2023-0399: Geilenkirchen, Gillesweg 1, Realschule

Hier: Brandschutztechnische Bewertung

## **Fachtechnische Stellungnahme Brandschutz**

zur brandschutztechnischen Zustands-Bewertung der städtischen Realschule in Geilenkirchen am Gillesweg 1.

Abb. 24 Planausschnitt Untergeschoss (Brandschutzkonzept vom 02.11.22)

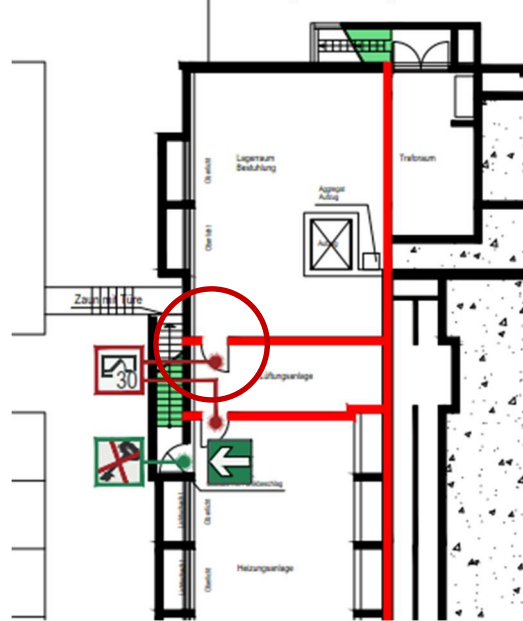
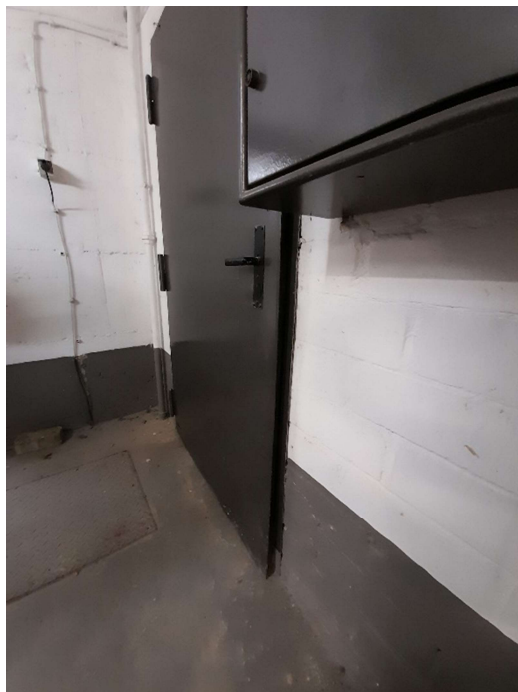
Die Selbstschließung der Brandschutztür zwischen dem Raum der Lüftungsanlage und dem Lagerraum ist nicht gegeben.

Weiterhin weist diese Tür Beschädigungen im unteren Bereich auf (Durchgerostet).

Abb. 25 Planausschnitt Untergeschoss (Brandschutzkonzept vom 02.11.22)

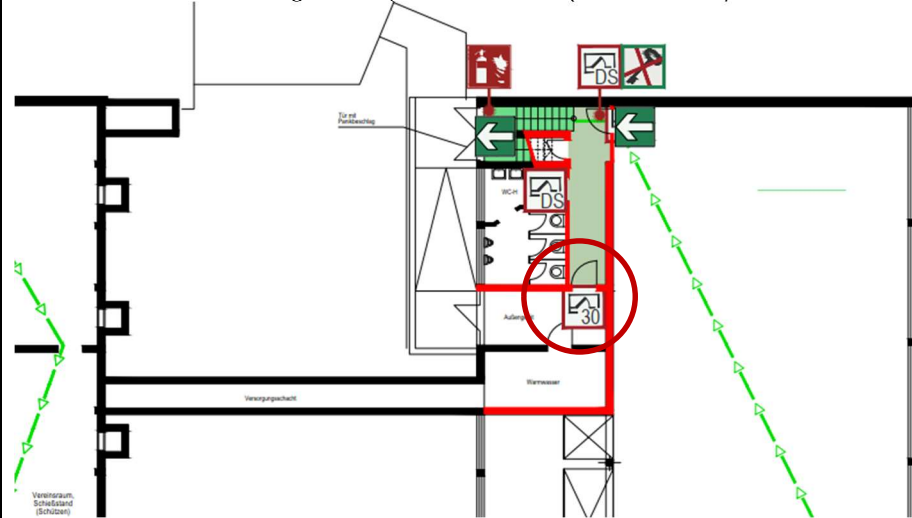
Die im Bestand vorhandene Tür erfüllt nicht die im Brandschutzkonzept angegebene Qualität eines feuerhemmenden, dicht- und selbstschließenden Abschlusses zu einem Lagerraum im Kellergeschoss.

Abb. 26 Planausschnitt Erdgeschoss (Brandschutzkonzept vom 02.11.22)

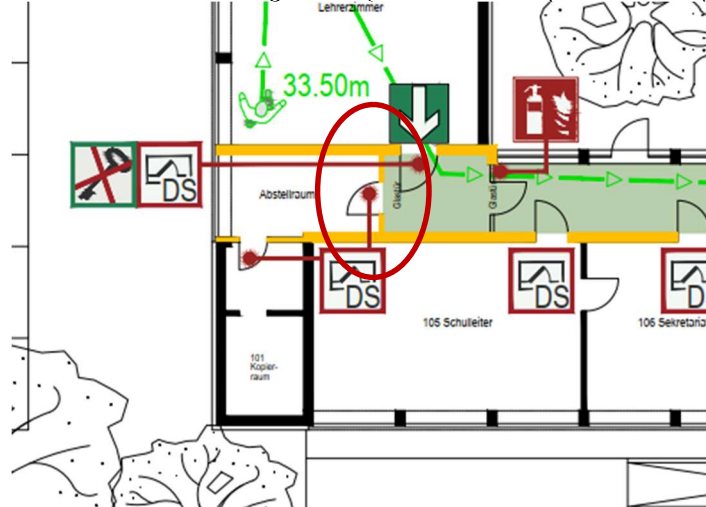
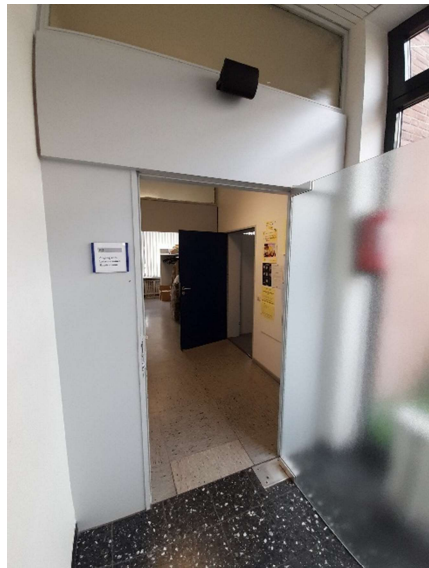
Die vorhandene Tür erfüllt nicht die im Brandschutzkonzept beschriebene Anforderung an eine dichtschießende Tür. Eine Ganzglastür ist nicht als vollwandiges Türblatt anzusehen.

Eine dreiseitig umlaufende Dichtung ist nicht vorhanden.

Des Weiteren erfüllt die leichtbaukonstruktion um die Tür herum wie im Brandschutzkonzept dargestellt nicht die Anforderung an eine feuerhemmende Wand / Konstruktion.

Es ist zu prüfen ob die Deckenbekleidung im notwendigen Flur aus nicht-brennbaren Baustoffen besteht.

Abb. 27 Planausschnitt Erdgeschoss (Brandschutzkonzept vom 02.11.22)

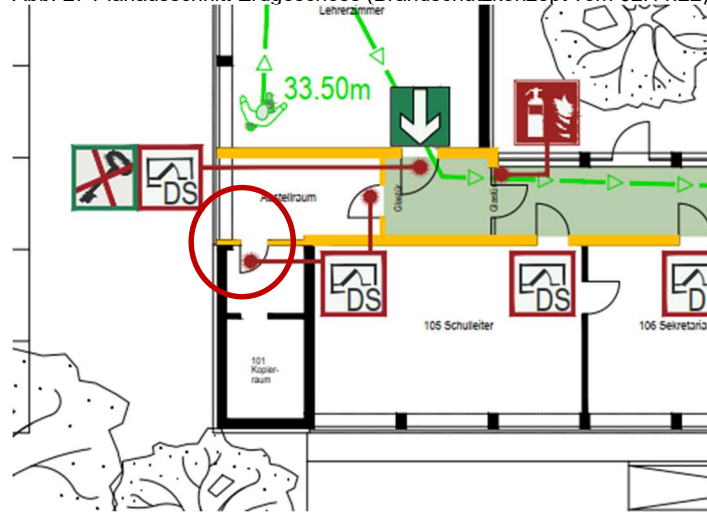
Das Türblatt der im Brandschutzkonzept beschriebenen dichtschießenden Tür ist entfernt worden. Die umlaufende Dichtung fehlt in Gänze.

Abb. 28 Planausschnitt Erdgeschoss (Brandschutzkonzept vom 02.11.22)

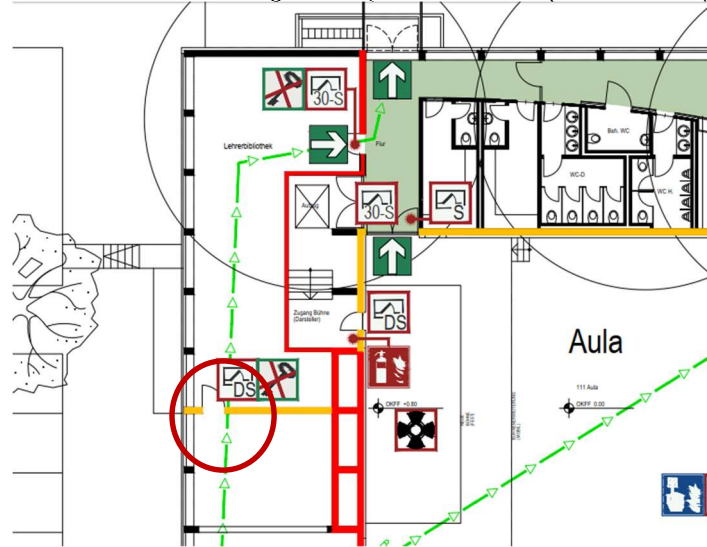
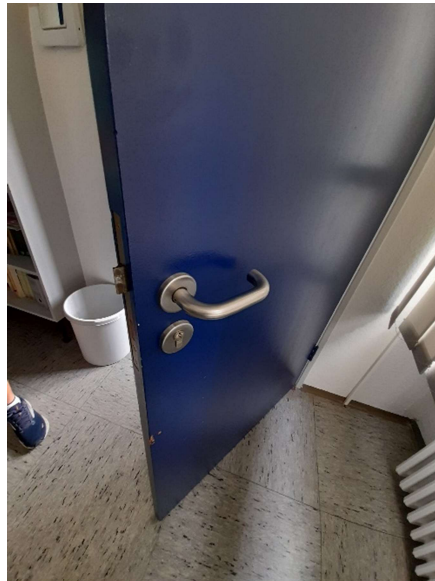
Die laut Brandschutzkonzept nicht abschließbar vorgesehene Tür ist mit einem Schließzylinder versehen. (Bild 1)

Die Türanlage weist nicht die Anforderungen an die Rauchdichtigkeit bzw. die Dichtschließung auf. (Bild 2)

Abb. 29 Planausschnitt Erdgeschoss (Brandschutzkonzept vom 02.11.22)

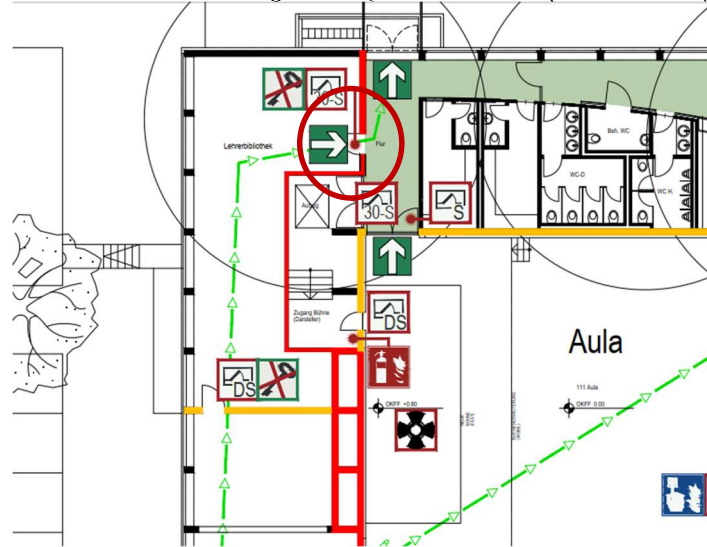
Die laut Brandschutzkonzept feuerhemmende, dicht- und selbstschließende Tür fällt nicht selbsttätig ins Schloss. Die Selbstschließung der Brandschutz-  
tür ist zu prüfen.

Abb. 30 Planausschnitt Erdgeschoss (Brandschutzkonzept vom 02.11.22)

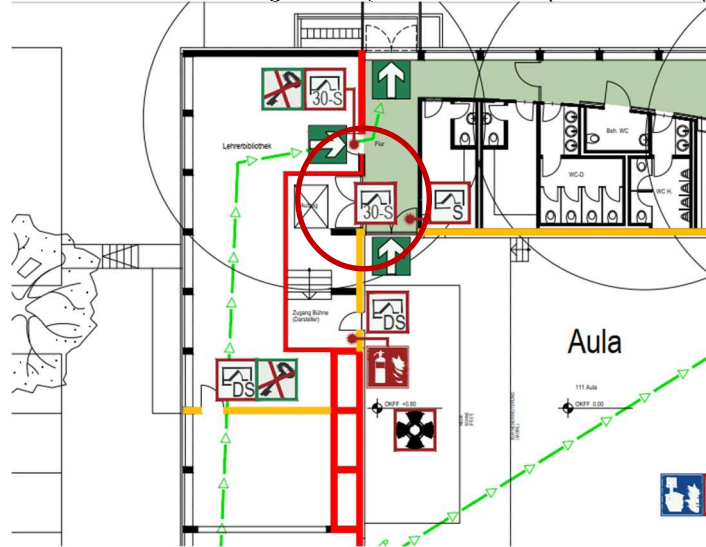
Die laut Brandschutzkonzept feuerhemmende, dicht- und selbstschließende Tür hat an keiner Stelle ein Typenschild welches die Türanlage kennzeichnet. Es kann davon ausgegangen werden, dass die Türanlage brandschutztechnisch nicht qualifiziert ist.

Des Weiteren die Türanlage mit einer mechanischen Feststellvorrichtung ausgestattet und fällt nicht selbsttätig ins Schloss. Ein Brandmelder ist nicht vorgerüstet. Die Offenhaltung der Brandschutztür wird nicht fachgerecht über eine Feststellanlage sichergestellt, die Selbstschließung der Tür ist nicht gegeben.

Der oberseitige Anschluss der Türanlage ist unklar. Es ist zu prüfen ob diese an einem qualifizierten Deckenschott in mindestens feuerhemmender Bauweise angeschlossen ist.

Abb. 31 Planausschnitt Erdgeschoss (Brandschutzkonzept vom 02.11.22)

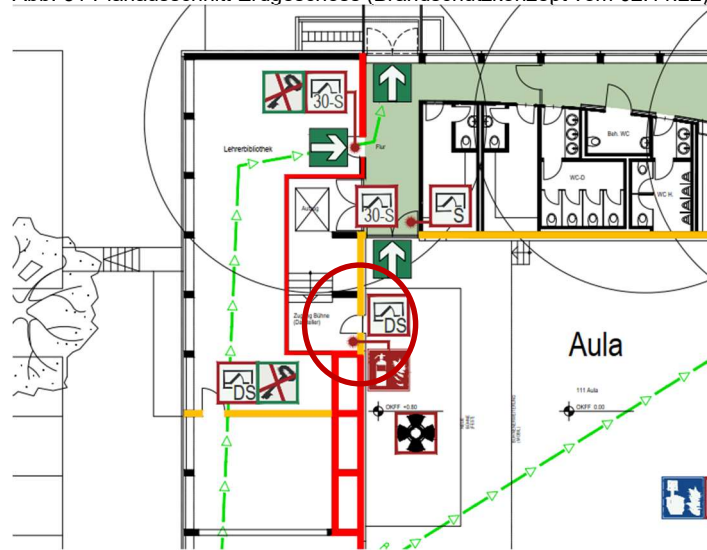
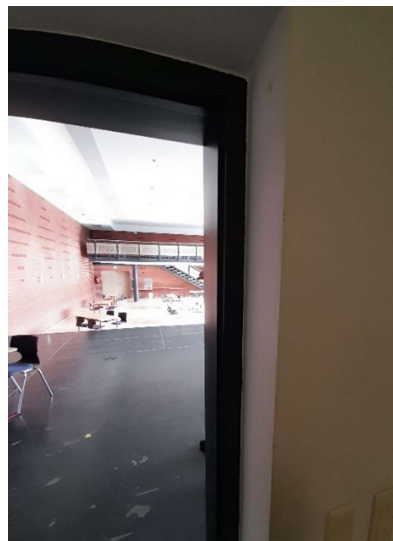
Die dreiseitig umlaufende Dichtung fehlt in der Zarge der laut Brandschutzkonzept dichtschießenden Tür Richtung Aula.

Abb. 32 Planausschnitt Erdgeschoss (Brandschutzkonzept vom 02.11.22)

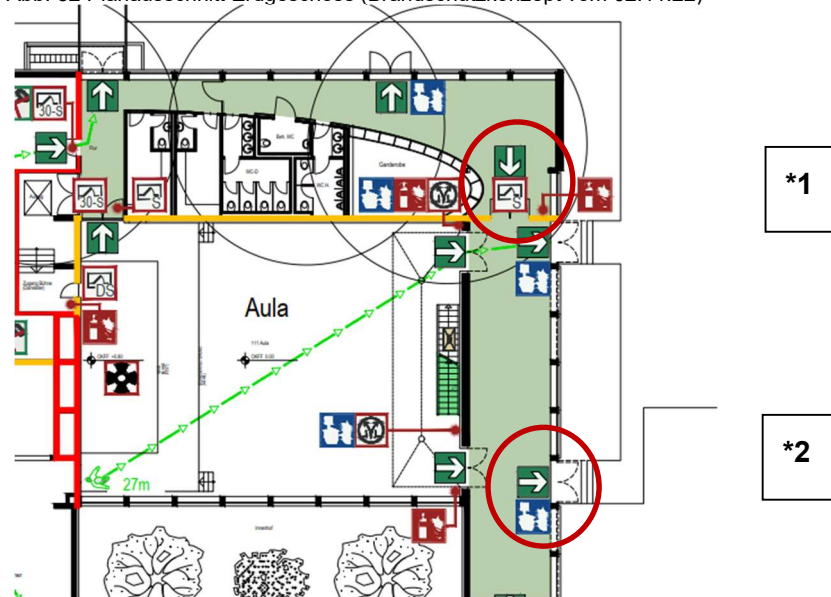
\*1: Der selbstschluss der Türanlage drückt die Türe nicht ins Schloss. Der rauchschutz ist nicht gegeben.

\*2: Der Standflügel der Türanlage schleift am Bodenbelag und ist schwergängig.

Abb. 33 Planausschnitt Erdgeschoss (Brandschutzkonzept vom 02.11.22)

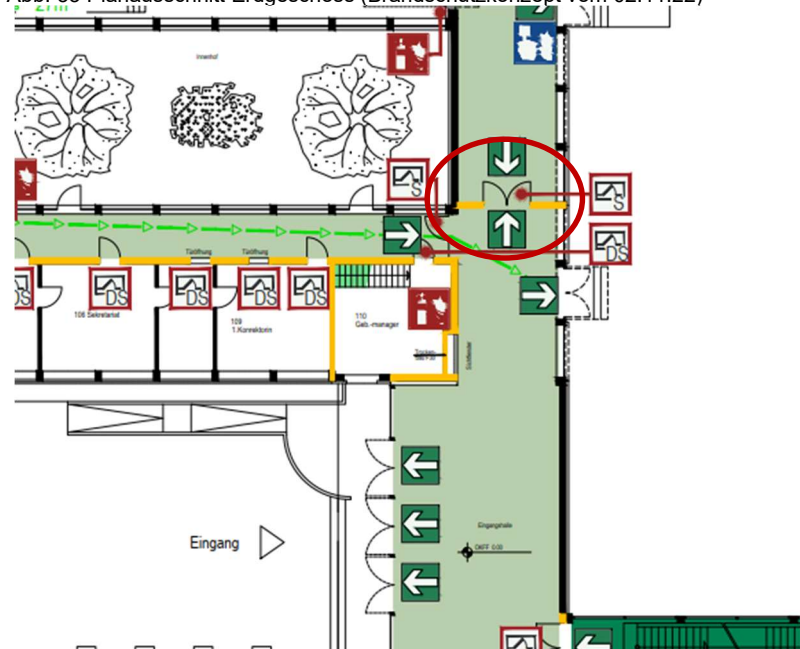
Der Handauslöser zur Prüfung des selbstschlusses fehlt.

Abb. 34 Planausschnitt Erdgeschoss (Brandschutzkonzept vom 02.11.22)

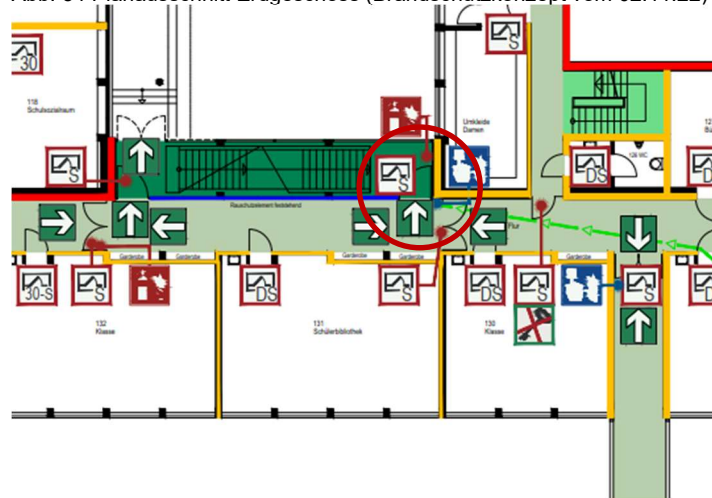
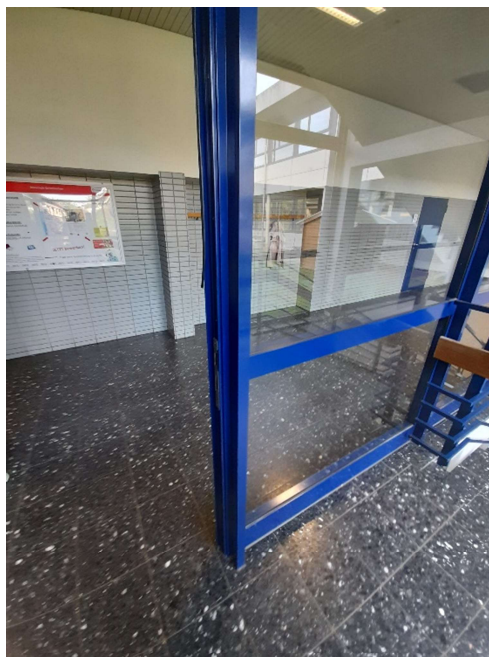
Die Türanlage weist nicht die Anforderungen an die Rauchdichtigkeit auf, die Dichtung ist beschädigt und fehlt in großen Teilen.

Abb. 36 Planausschnitt Obergeschoss (Brandschutzkonzept vom 02.11.22)

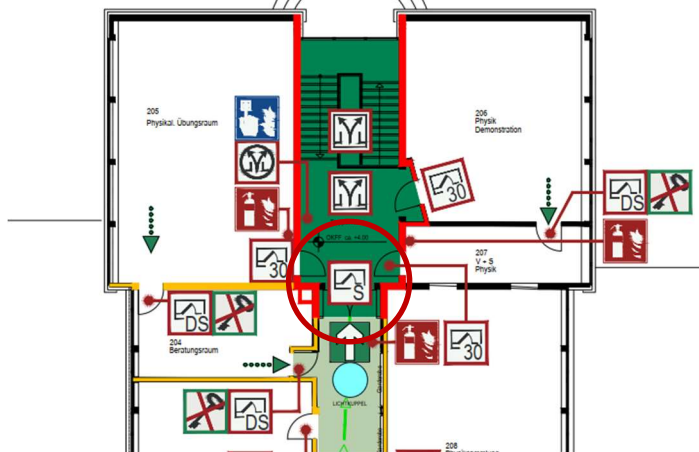
Die Prüfung des rauchdichten und selbstschließenden Abschlusses ist seit Jahren abgelaufen. Die Türdichtung weist größere Defekte auf und ist entsprechend ihrer brandschutztechnischen Anforderung zu prüfen.

Abb. 37 Planausschnitt Obergeschoss (Brandschutzkonzept vom 02.11.22)

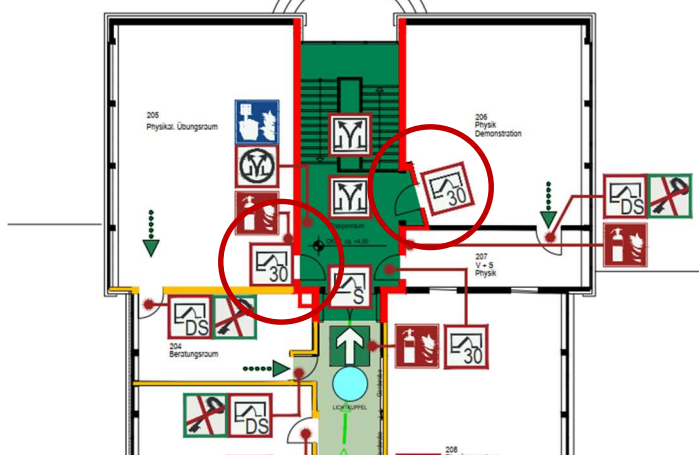
Beide markierten Türen fallen nicht ins Schloss. Die Selbstschließung der Brandschutztüren ist zu prüfen.

Abb. 38 Planausschnitt 1. Obergeschoss Neubau (Brandschutzkonzept vom 02.11.22)

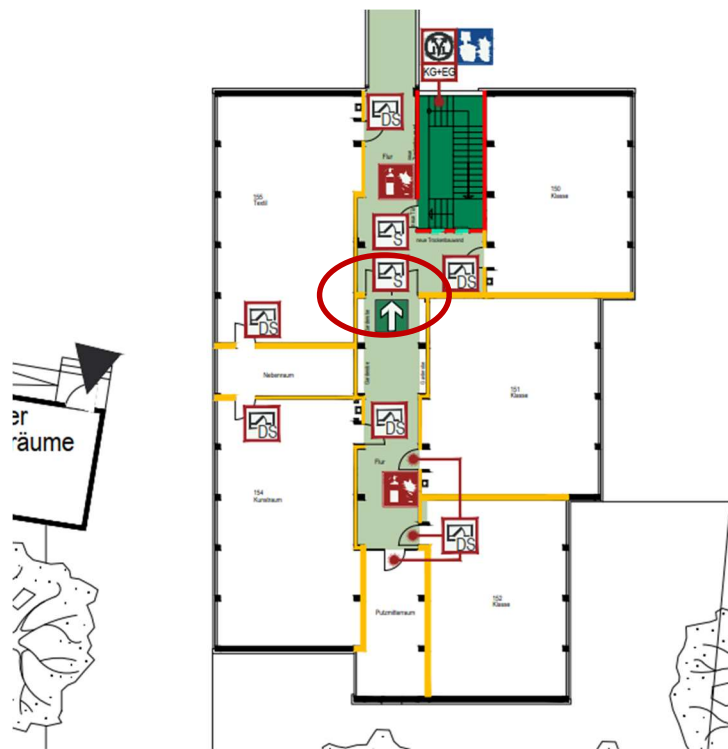
Die Türanlage erfüllt die Anforderungen an einen rauchdichten und selbst-schließenden Abschluss nicht. Die Dichtung fehlt in großen Teilen, im Schlosskasten ist kein Blindzylinder verbaut. Brandschutztüren ohne Zylinder sind unzulässig (Rauchverschleppung), hier ist ein Blindzylinder anzuordnen.

Abb. 40 Planausschnitt 1. Obergeschoss Neubau (Brandschutzkonzept vom 02.11.22)

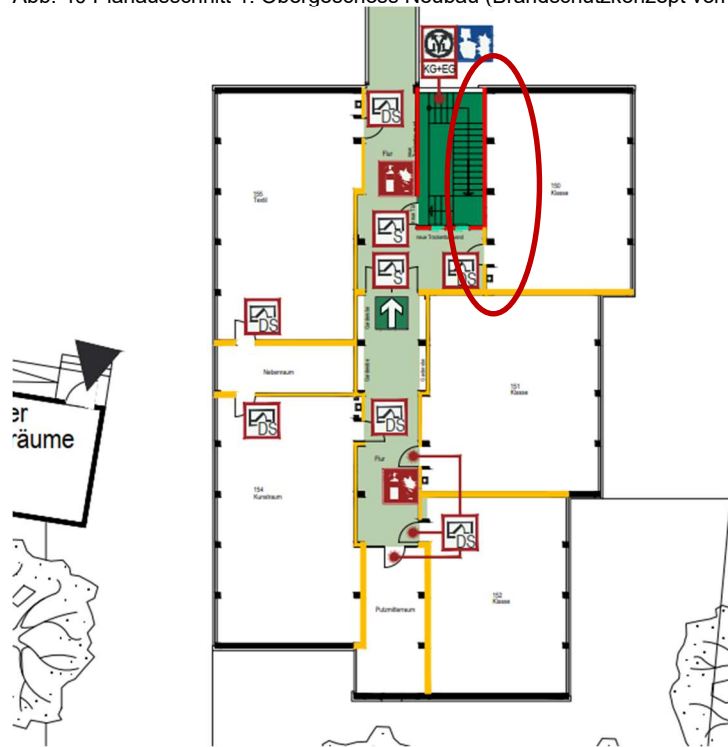
An der Wand im Deckenbereich sind Lüftungsgitter mit geschoss- und raumübergreifenden (vermutlich stillgelegten) Lüftungsleitungen vorhanden. Diese sind mindestens feuerhemmend beziehungsweise in der Anforderungsklasse der Wand zu verschließen. Die Position ist beispielhaft für alle weiteren Lüftungsgitter zu sehen, eine Auflistung für jeden Raum des Neubaus findet in dieser fachtechnischen Stellungnahme nicht statt.

Abb. 41 Planausschnitt Erdgeschoss (Brandschutzkonzept vom 02.11.22)

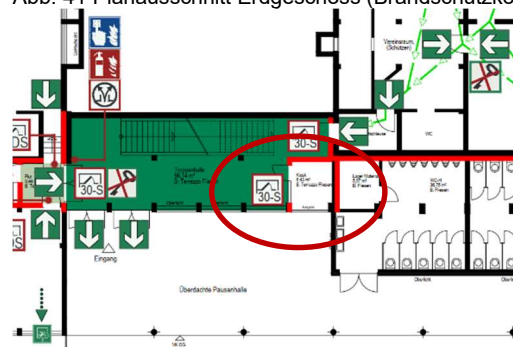
Die Verglasung ist ohne Feuerwiderstandsklasse ausgeführt.

Abb. 42 Planausschnitt Erdgeschoss (Brandschutzkonzept vom 02.11.22)

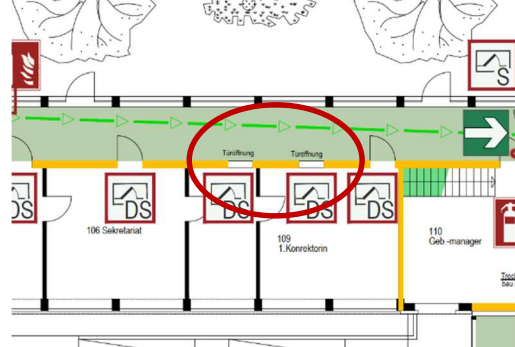
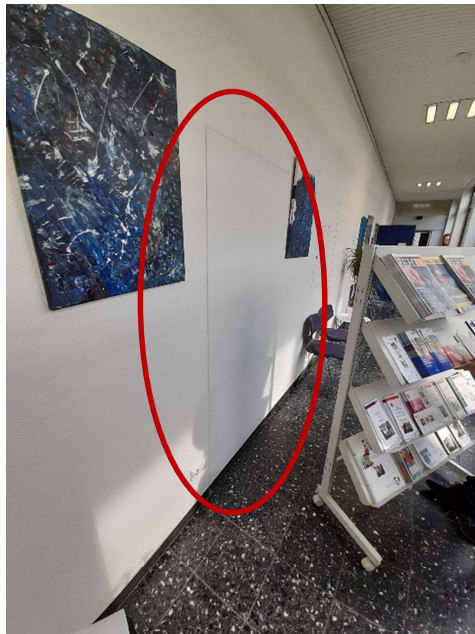
Die unqualifiziert verschlossenen Türöffnungen zwischen dem notwendigen Flur und den Aufenthaltsräumen sind fachgerecht feuerhemmend zu verschließen.

Abb. 43 Planausschnitt Erdgeschoss (Brandschutzkonzept vom 02.11.22)

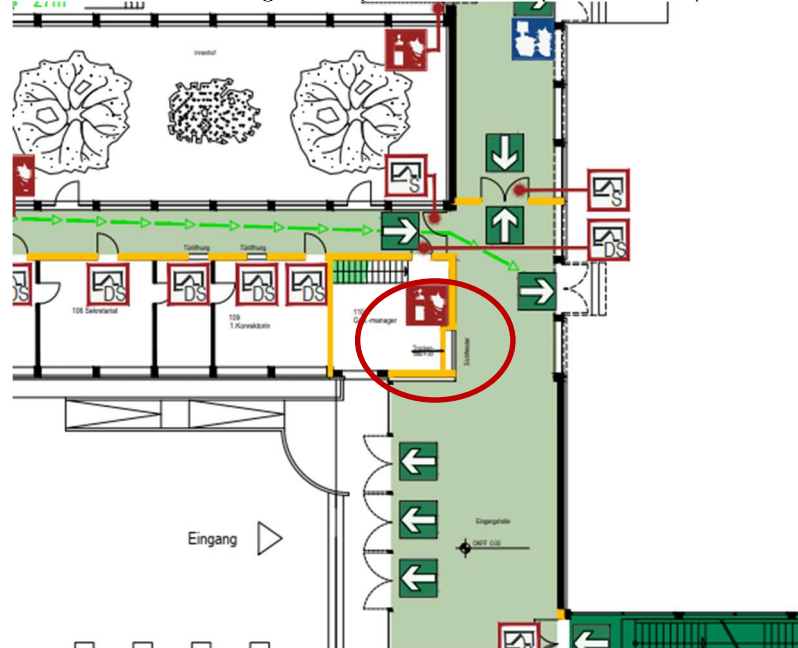
Die Verglasung entspricht nicht der Vorgabe „feuerhemmend“ aus dem Brandschutzkonzept

Abb. 44 Planausschnitt 1. Obergeschoss Neubau (Brandschutzkonzept vom 02.11.22)

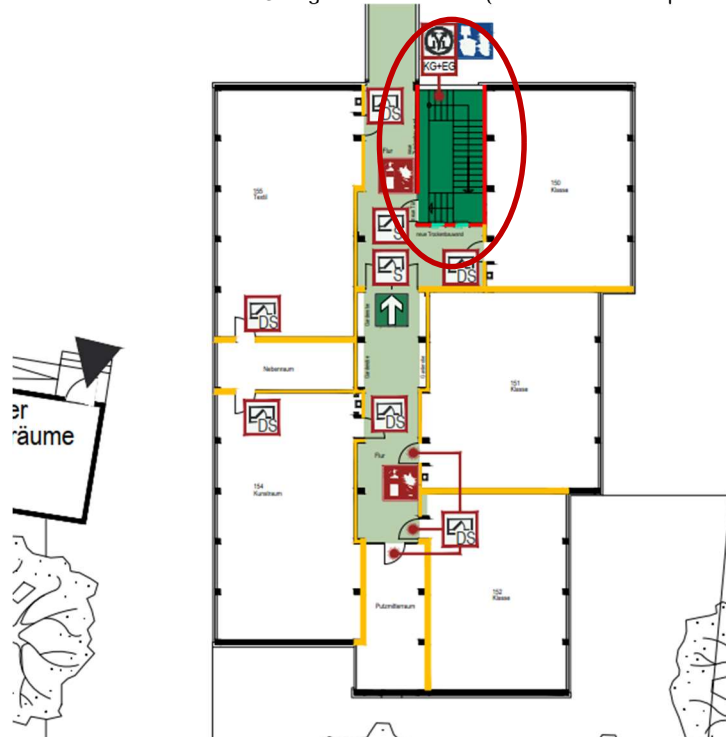
Der feuerbeständige Abschluss zwischen dem Treppenraum und dem notwendigen Flur fehlt. Für die Sicherstellung des zweiten Rettungswegs muss eine Abtrennung zwischen Flur und Treppenraum geschaffen werden.

Abb. 45 Planausschnitt Untergeschoss (Brandschutzkonzept vom 02.11.22)

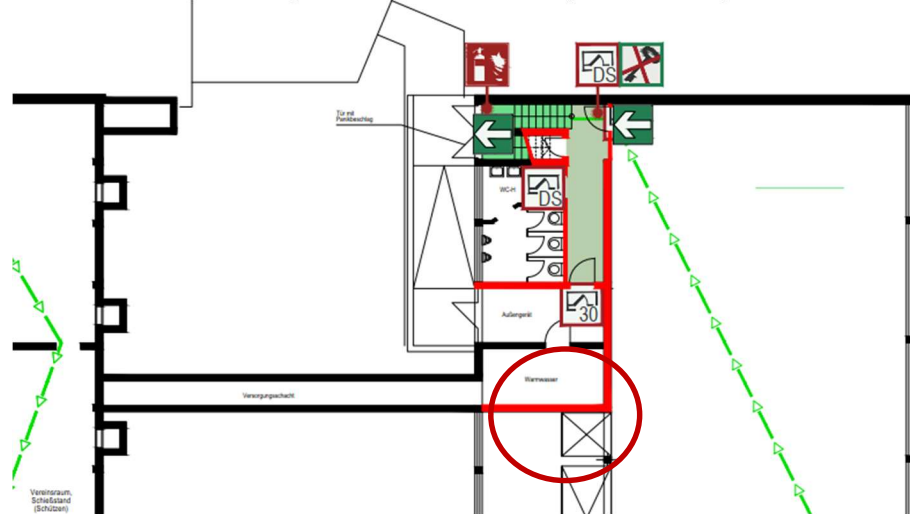
Im unteren Teil der Wand befindet sich ein Lüftungsgitter in den Geräteraum der Sporthalle. Aufgrund der feuerbeständigen Anforderung an die Wand, muss dieses Lüftungsgitter in der Qualität der Wand verschlossen werden.

Abb. 46 Planausschnitt Erdgeschoss (Brandschutzkonzept vom 02.11.22)

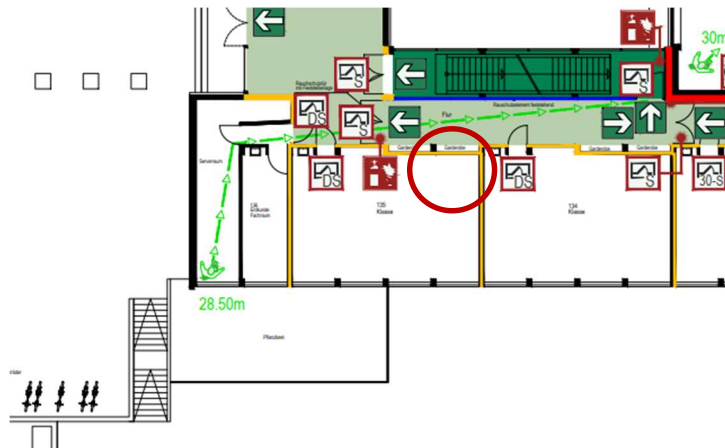
An der Wand im Deckenbereich sind Lüftungsgitter mit geschoss- und raumübergreifenden (vermutlich stillgelegten) Lüftungsleitungen vorhanden. Diese sind mindestens feuerhemmend beziehungsweise in der Anforderungsklasse der Wand zu verschließen. Die Position ist beispielhaft für alle weiteren Lüftungsgitter zu sehen, eine Auflistung für jeden Raum findet in dieser fachtechnischen Stellungnahme nicht statt.
